Avis technique *Ouvrages d'art* Joints chaussée des ponts-routes

F AT JO 22-01

Thormajoint – EUROJOINT

III. Avis de la commission

Coupe

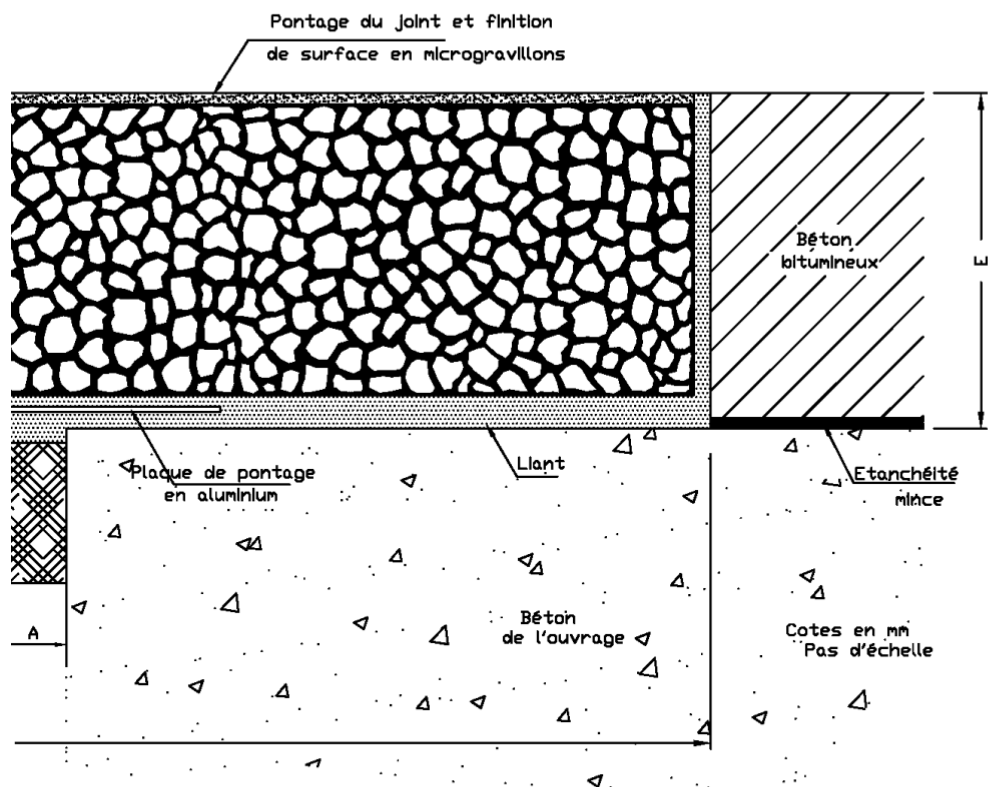
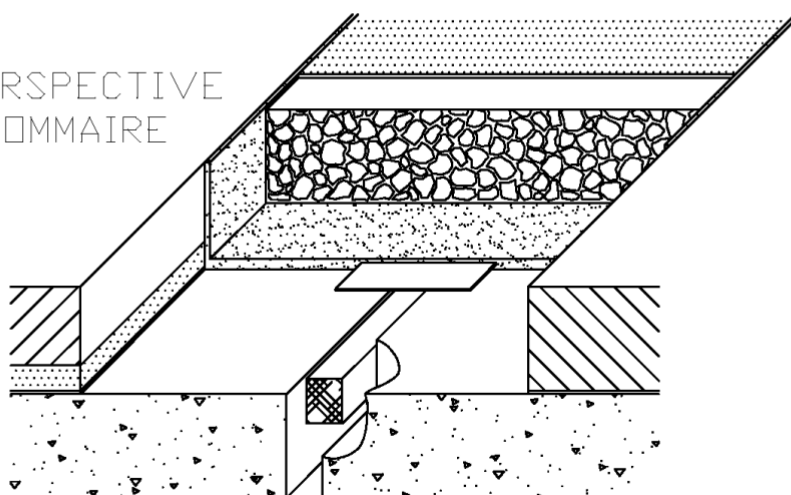
- (Rev) **Pour évacuer les eaux de l'interface revêtement/étanchéité, un drain de type « barbacane » a été rendu obligatoire pour ce type de joint (cf. schéma de principe p 4)** sauf si l'option de pose du drain en amont du joint a été retenue. Il importe donc au maître d'œuvre d'exiger un équipement complet conforme à ces dispositions.

Schéma de principe

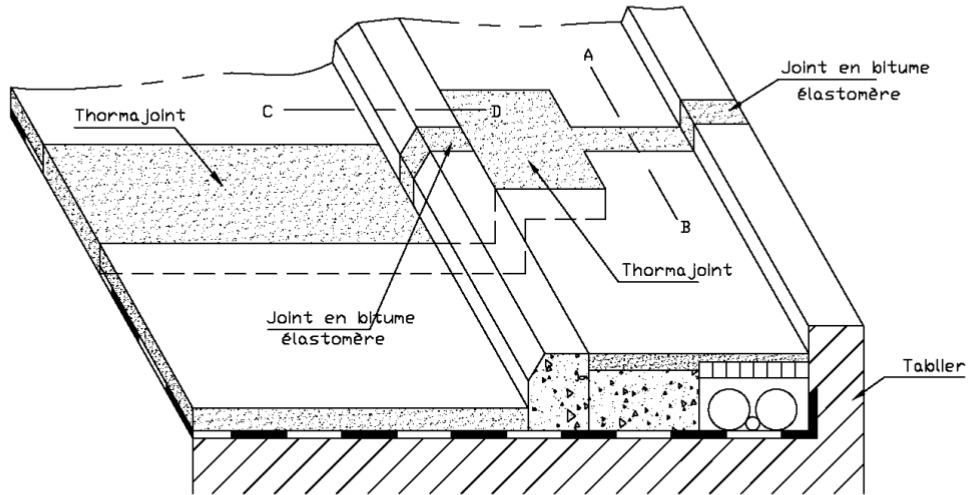
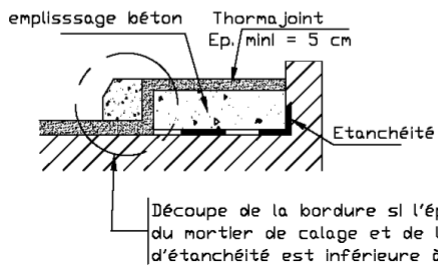
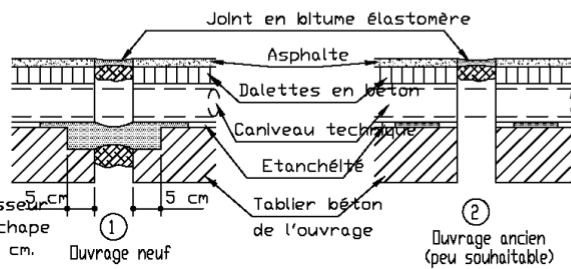
- (Rev) Pour le relevé de trottoir, les dispositions constructives présentées sur les dessins de la page 6 sont a priori satisfaisantes. Le suivi de comportement des joints n'a pas révélé de défauts particuliers.

Le joint de trottoir, constitué par le prolongement de la technique sur chaussée dans le corps du trottoir, présente une disposition satisfaisante.

Chaque ouvrage constitue un cas particulier. Aussi, préalablement à la signature du marché, une étude spécifique est à réaliser en s'inspirant des dessins présentés dans l'avis technique. Il conviendra d'étudier particulièrement les problèmes posés par la présence de réseaux concessionnaires dans les trottoirs, par le biais, etc.
